川内原子力発電所1号炉、2号炉審査資料	
資料番号	TTS－016
提出年月日	2022年12月6日

川内原子力発電所 1 号炉及び 2 号炉

標準応答スペクトルを考慮した地震動評価における 地下構造モデルの設定について (コメント回答)〔補足説明資料〕

2022年12月6日
九州電力株式会社

■ 速度構造による影響確認

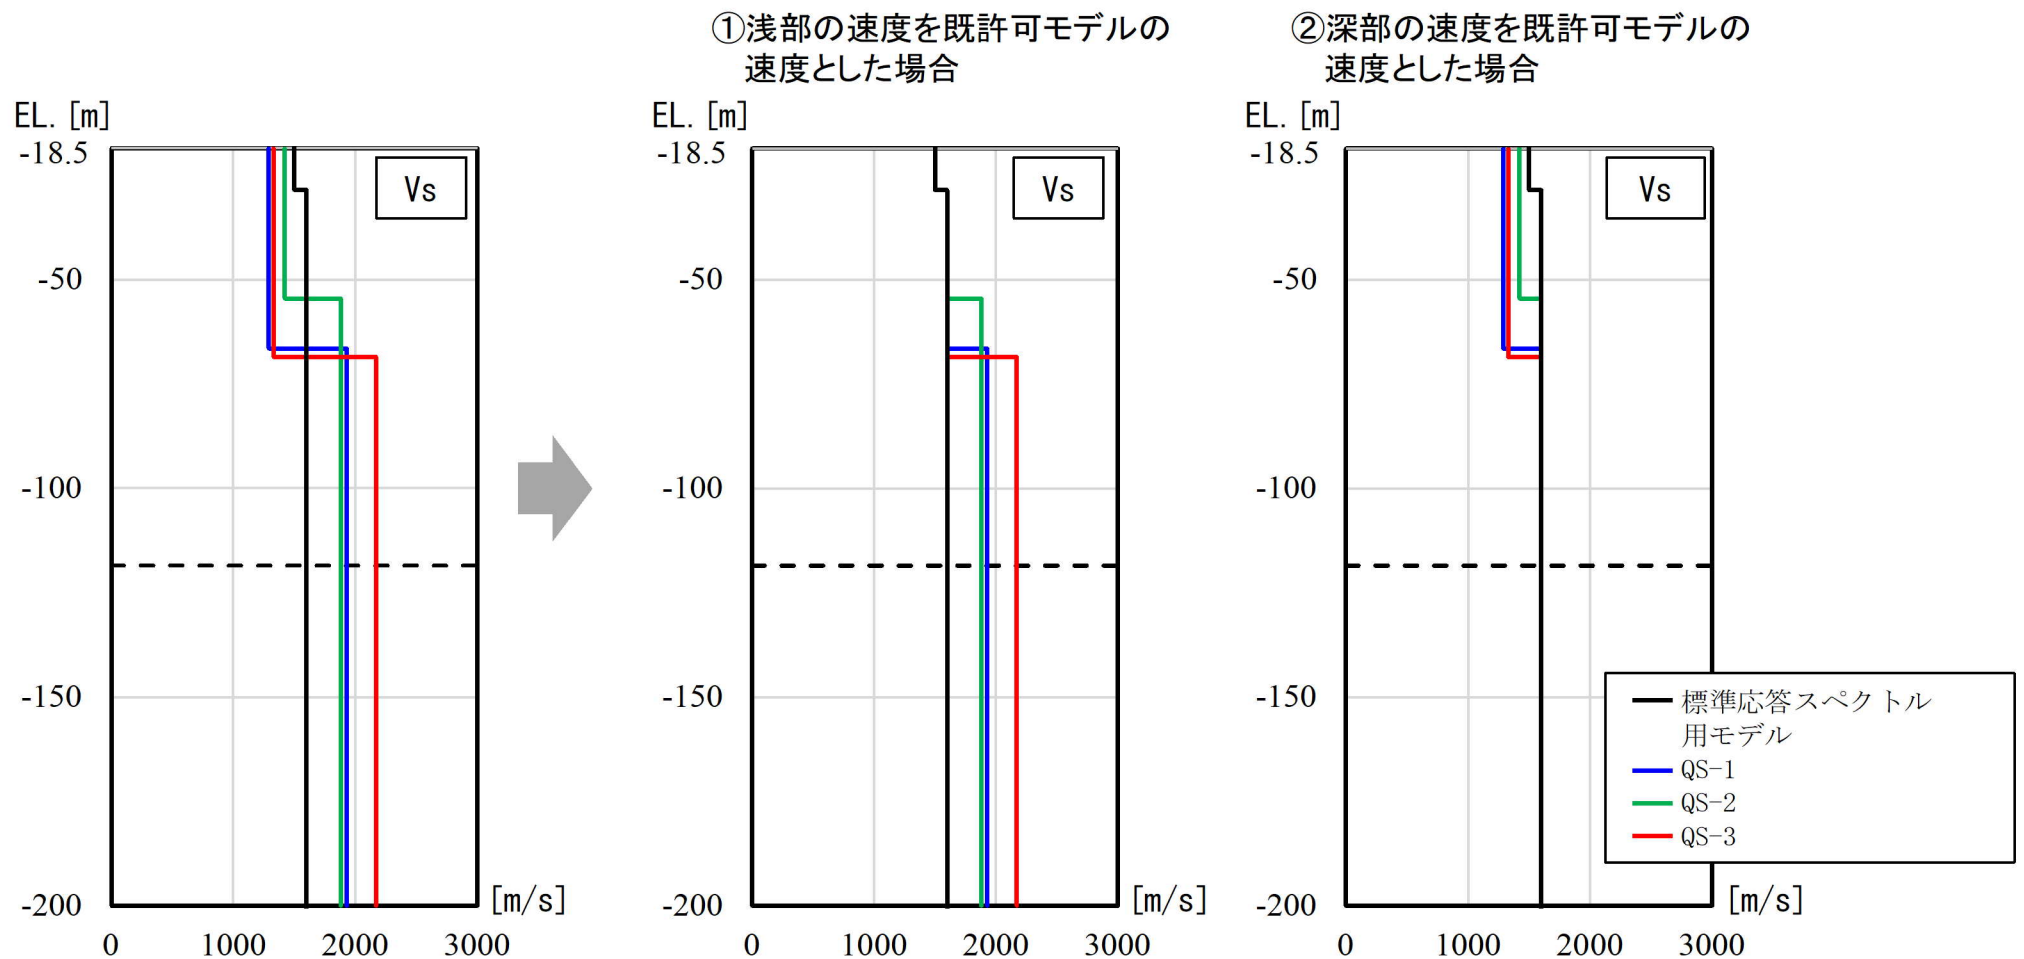
- 標準応答スペクトル用モデルは、速度構造のコントラストがほとんどない。一方、PS検層モデルは、全孔ともに、標準応答スペクトル用モデルと比べてコントラストが大きい。
- 特徴的なピーク（水平：0.1～0.2秒付近）との関連性を確認するため、速度構造を以下に設定した検討を実施。

■ ①浅部の速度を既許可モデルの速度とした場合（浅部の速度のみを速くした場合）

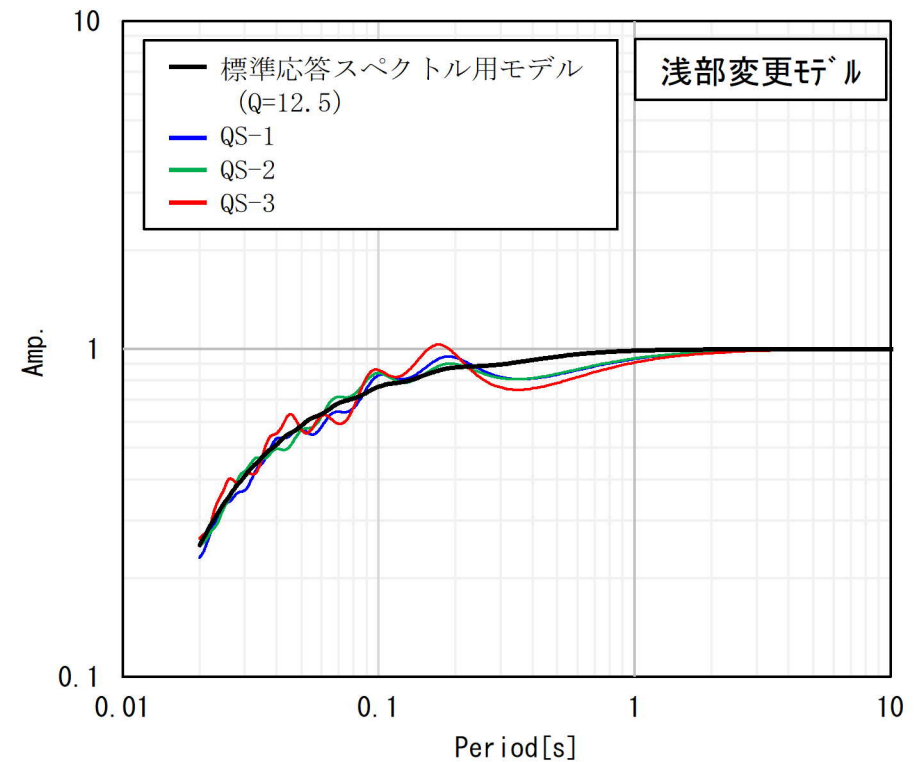
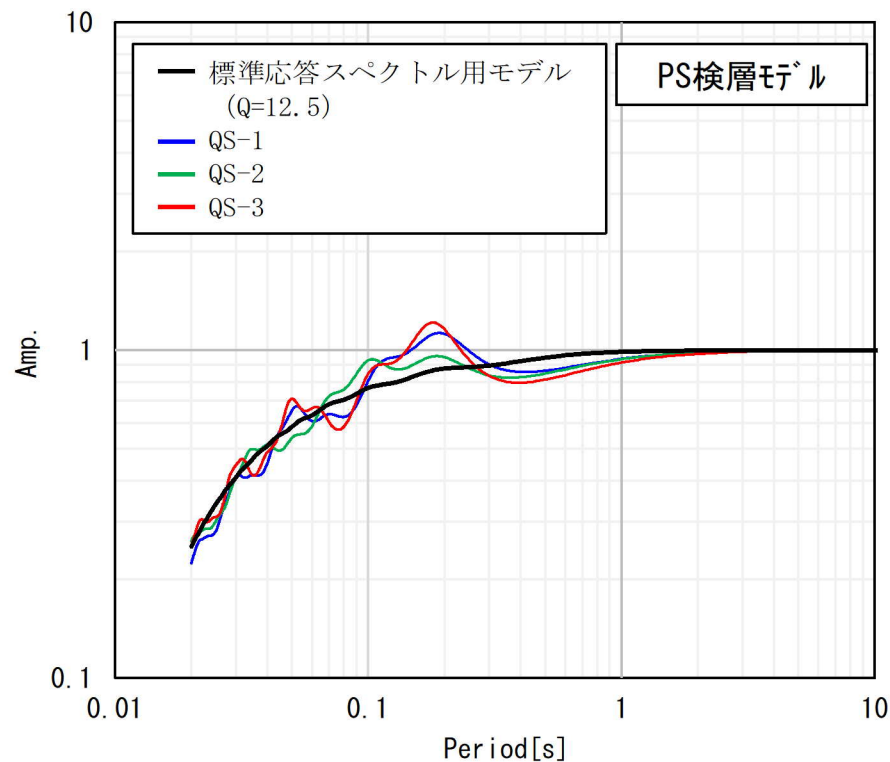
- 浅部の速度を変更した結果、QS-1～QS-3の伝達関数は、0.1～0.2秒付近に見られた特徴的なピークが低減される。

■ ②深部の速度を既許可モデルの速度とした場合（深部の速度のみを遅くした場合）

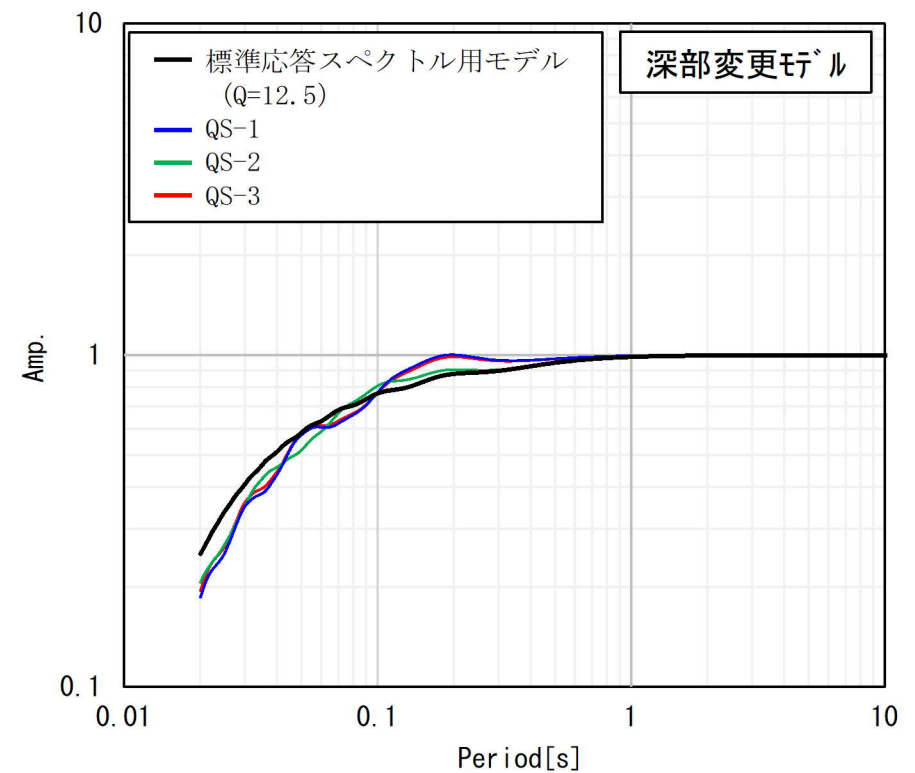
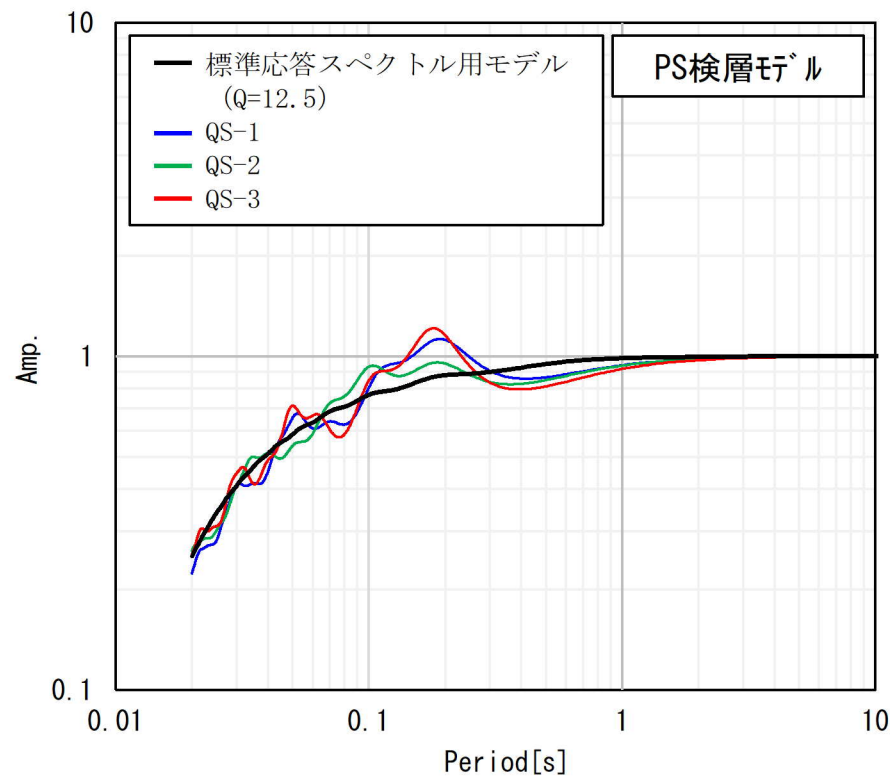
- 深部の速度を変更した結果、QS-1～QS-3の伝達関数は、0.1～0.2秒付近に見られた特徴的なピークが低減される。
- QS-1～QS-3の伝達関数に見られる特徴的なピークは、速度構造のコントラストによるものであると考えられる。

■ 既存のPS検層結果との比較・検討

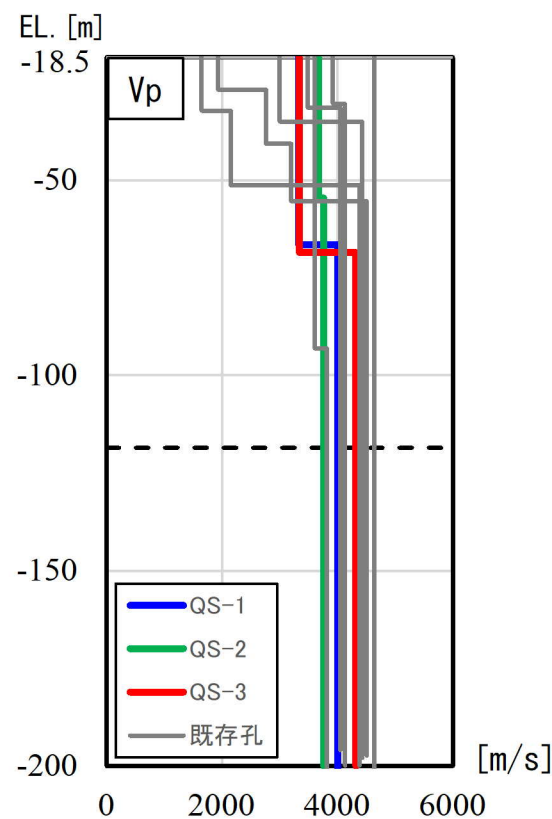
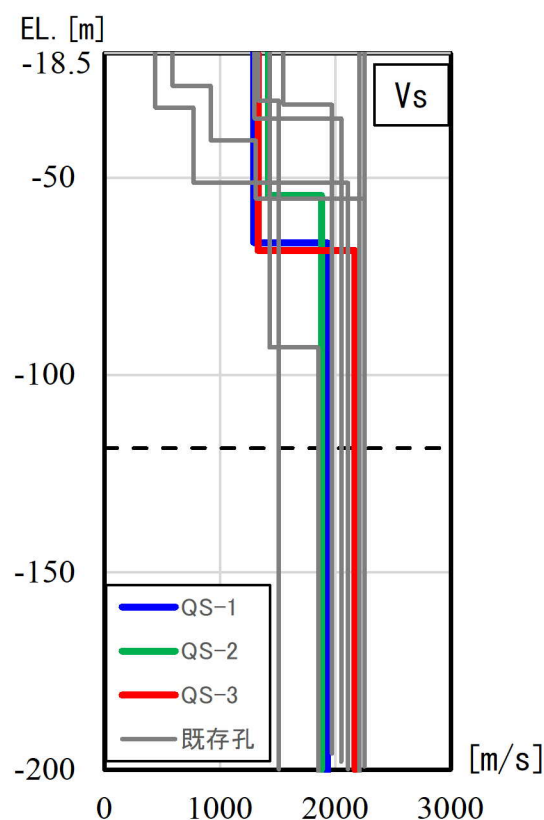
- 今回得られたPS検層結果と既存の原子炉設置位置付近のPS検層結果の速度構造は、大きく変わらない。
 - 既許可の地下構造モデルの速度構造は、PS検層、鉛直アレイ地震観測や微動アレイ観測などに基づく多面的な検討を実施し、敷地の平均的な特性を反映する観点から、鉛直アレイ地震観測や微動アレイ観測を基に、速度構造を設定している。（8～11頁参照）
- ▼
- 今回のPS検層結果と既存のPS検層結果に大きな差はなく、既許可時における速度構造設定の考え方を変え得るものではない。
